# **Avis délibéré de l’Autorité environnementale sur le doublement de la RD 70 sur les communes de Raismes et Petite-Forêt (59)**

**n°Ae : 2018-87**

Avis délibéré n° 2018-87 adopté lors de la séance du 19 décembre 2018

Figure 2 : Doublement de la RD 70 – section ouest (source : dossier)

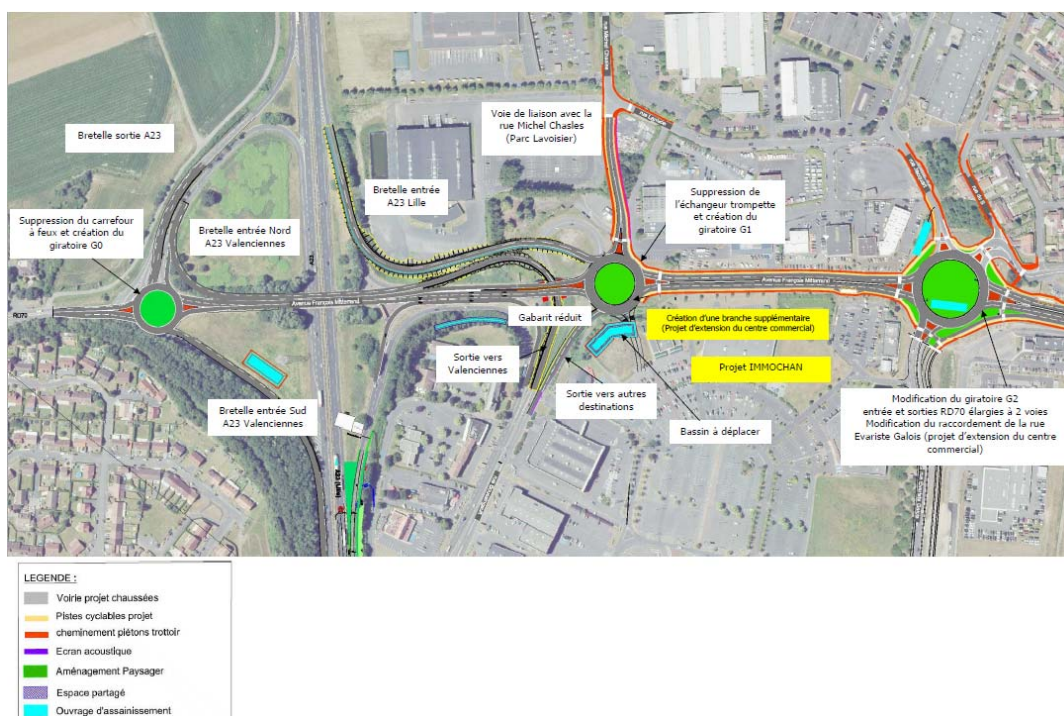
Enfin, les plans de l'aménagement, repris en figure 2 de cet avis, mentionnent un « bassin à déplacer », opération qui n'est plus mentionnée dans le dossier par la suite, et dont les impacts ne sont pas évalués. Il a été confirmé au rapporteur que le déplacement de ce bassin de rétention était nécessaire à la réalisation de la branche d'accès à la zone commerciale.

***L'Ae recommande de décrire les travaux nécessaires à l'éventuel déplacement du bassin de rétention situé dans la zone commerciale, et d'en évaluer les impacts.***
